ECE/TRANS/WP.29/2009/91
27 juillet 2009

Proposition de complément 4 à la série 04 d'amendements au Règlement No 48
(Installation des dispositifs d'éclairage et de signalisation lumineuse)

Communication du groupe de travail de l'éclairage et de la signalisation lumineuse */

PARTIE 2 – PLAGE ÉCLAIRANTE D’UN DISPOSITIF DE SIGNALISATION LUMINEUSE AUTRE QU’UN CATADIOPTRE

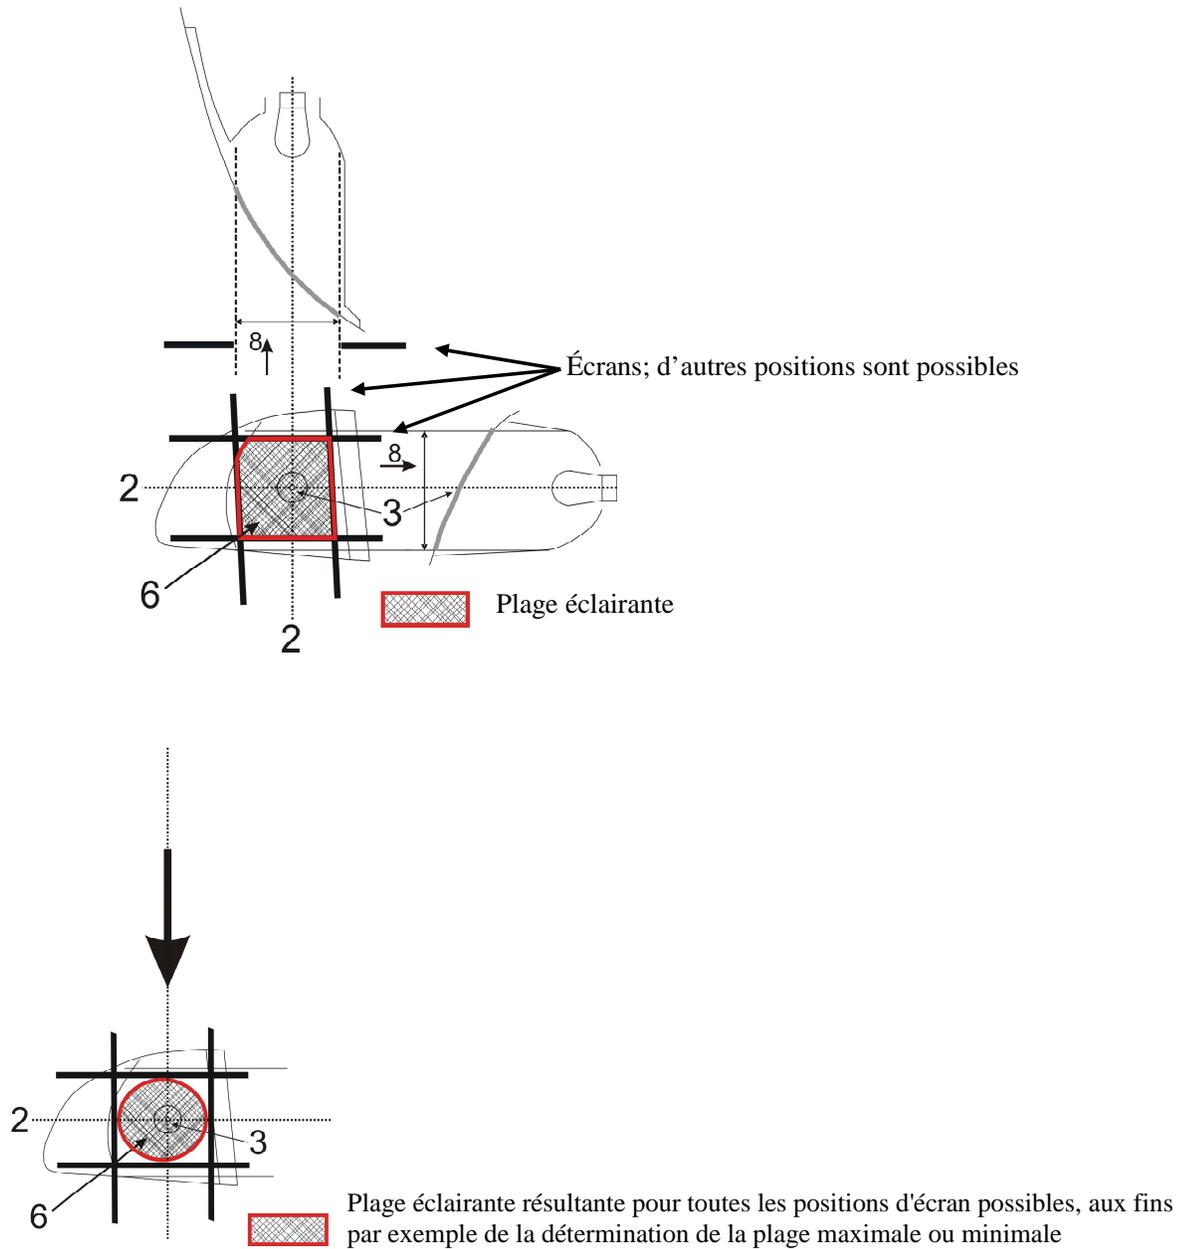
Annexe 3, modifier comme suit :

PARTIE 7 – EXEMPLES PERMETTANT DE PRENDRE UNE DÉCISION
CONCERNANT L'INCORPORATION MUTUELLE DE DEUX FONCTIONS

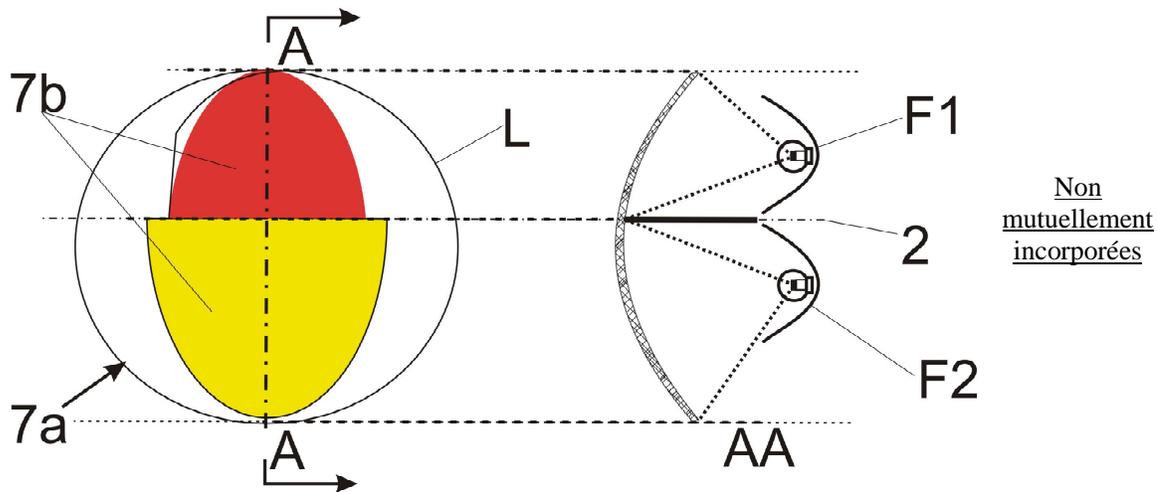
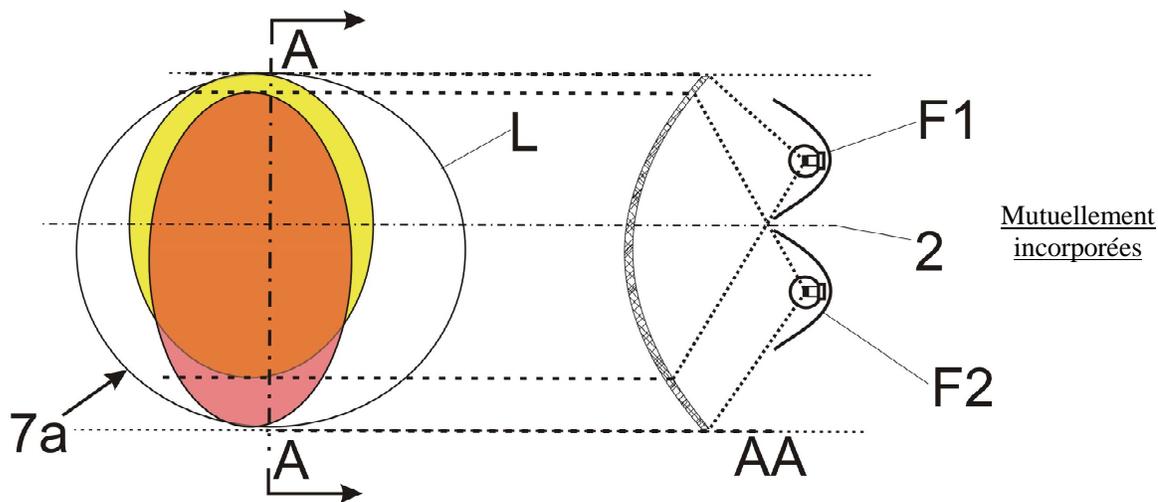
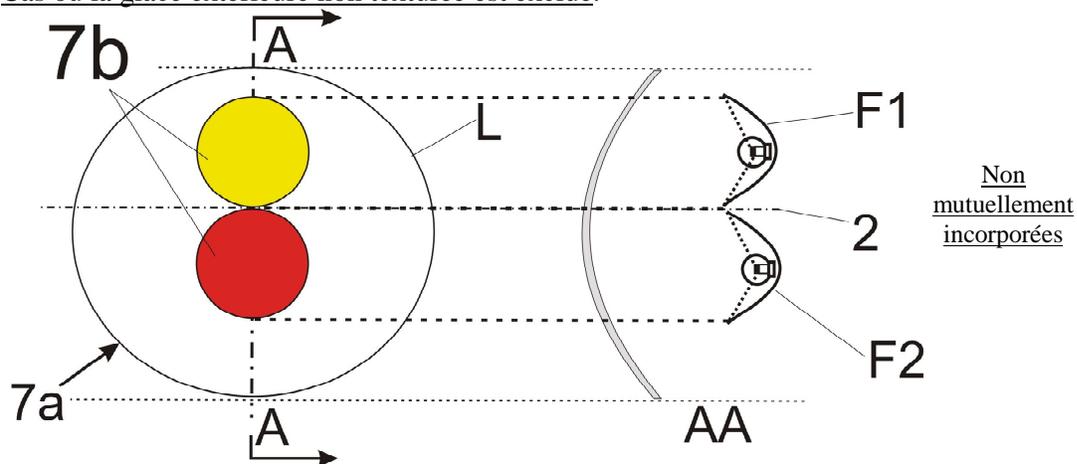
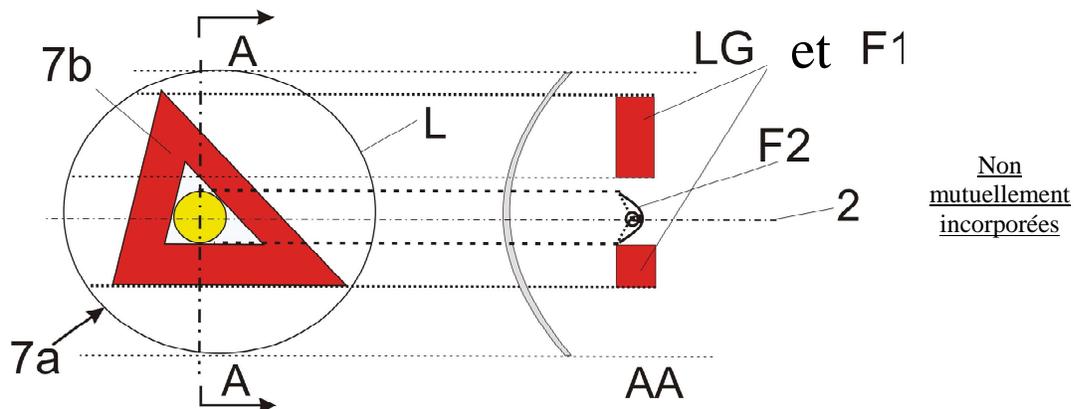
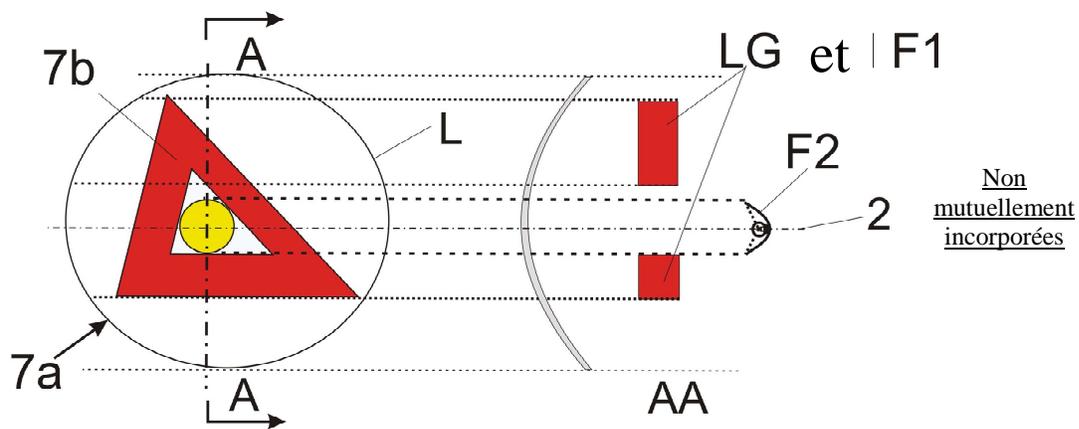
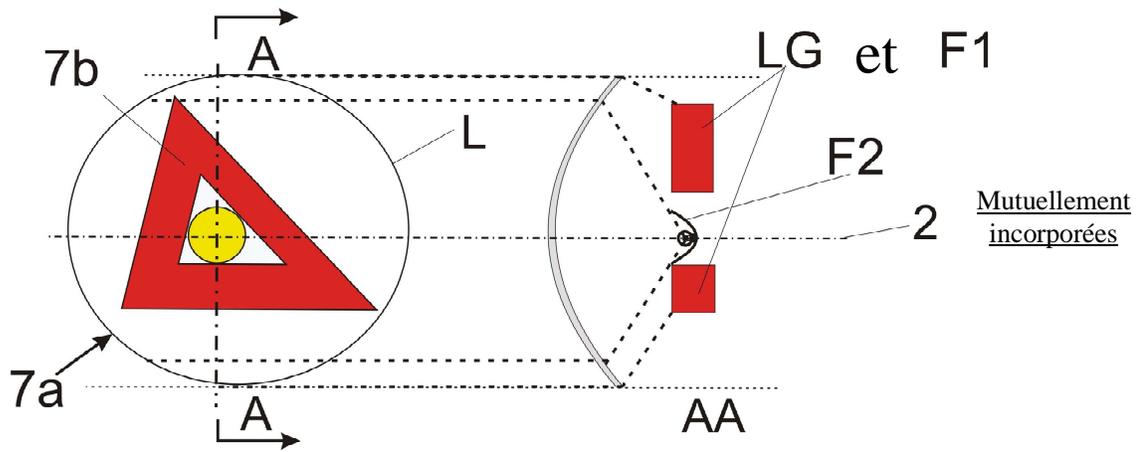
Paragraphe 2.7.6, ajouter un appel de note 3 et une note de bas de page 3, comme suit:

3/ On trouvera deux exemples permettant de décider l'incorporation réciproque de feux, à l'annexe 3, partie 7.».
